INFO-TECH CITROËN Racing C3R5 19-14

Sujet : Support GMP

Sujet : Power unit mounts

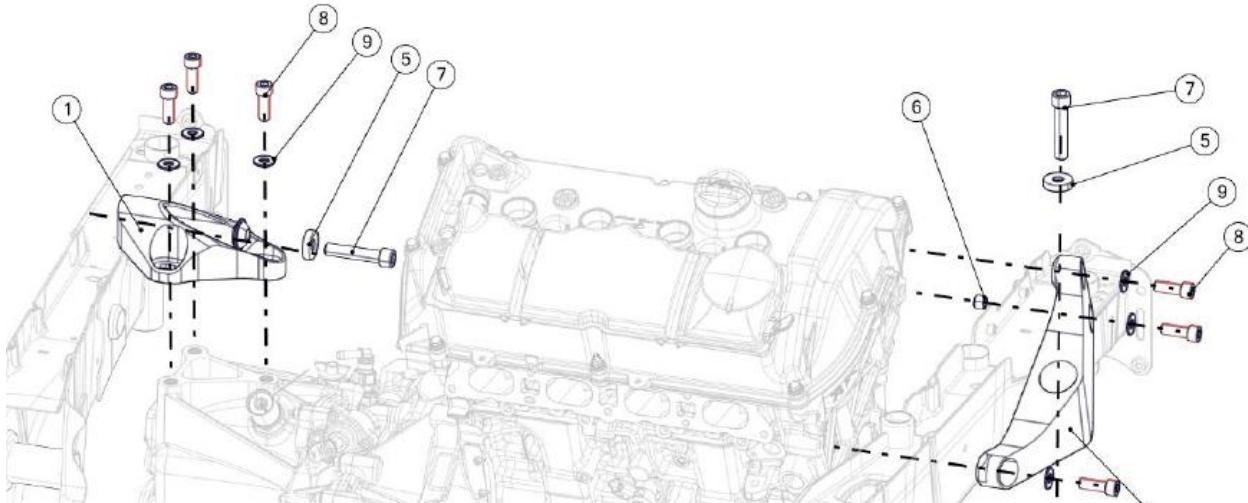
Afin d'éviter des cas de desserrages des supports GMP (moteur et boite de vitesses), de nouvelles rondelles sont disponibles.

Les rondelles actuelles (9) (Ref PS86067A10, RONDELLE 10X22EP2, qtt = 6) sont remplacées par :

- Côté support moteur : Ref 694677, RONDELLE PLATE 10 D20 E2, qtt = 3
- Côté support BV : Ref 6947H6, RONDELLE PLATE 10 D22 E2.5, qtt = 3

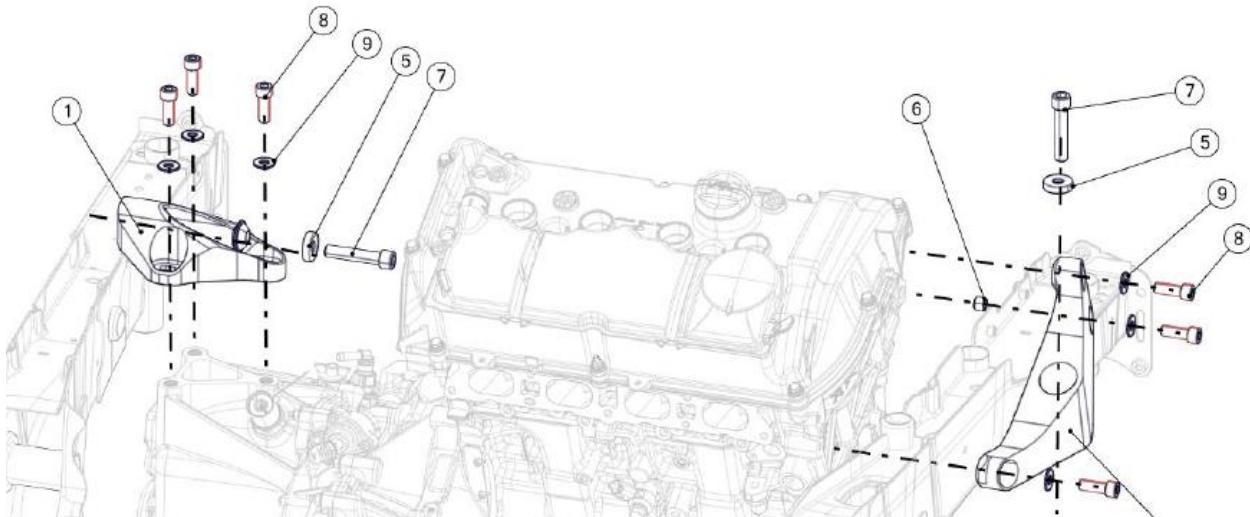
To prevent the loosening of the PU mounts (engine & gearbox), some new washers are available.

Current washers (9) (Ref PS86067A10, WASHER 10X22EP2, qty = 6) are replaced by:

- Engine side : Ref 694677, WASHER 10 D20 E2,0, qty = 3
- GB side : Ref 6947H6, WASHER 10 D22 E2,5, qty = 3
